改善箇所説明図

基準不適合箇所

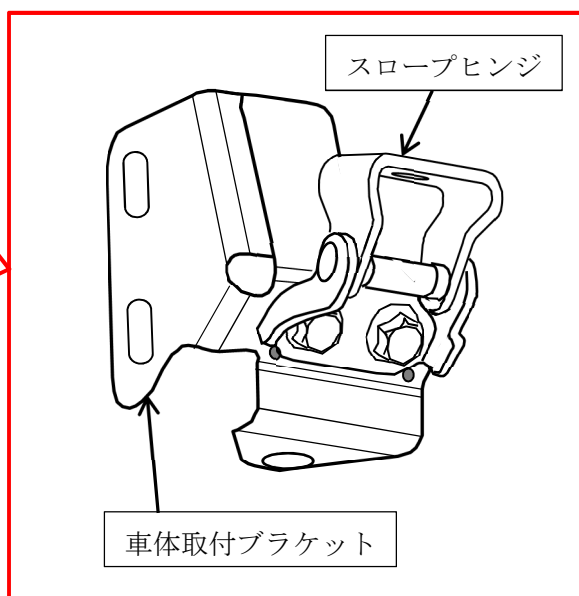
スロープヒンジは左右にあり、
下図は左側を示す。

車いす乗降用スロープ装着車において、スロープヒンジ及び車体取付ブラケットの設計が不適切なため、スロープ開閉と車いす乗降を繰り返すと、ヒンジに亀裂が生じることがある。そのため、そのままの状態で使用を続けると、ヒンジが破断してスロープが傾き、最悪の場合、車いす利用者及び介助者が転倒するおそれがある。

全車両、スロープヒンジと車体取付ブラケットを対策品に交換する。

識別：IDプレートに青色のシールを貼付する。
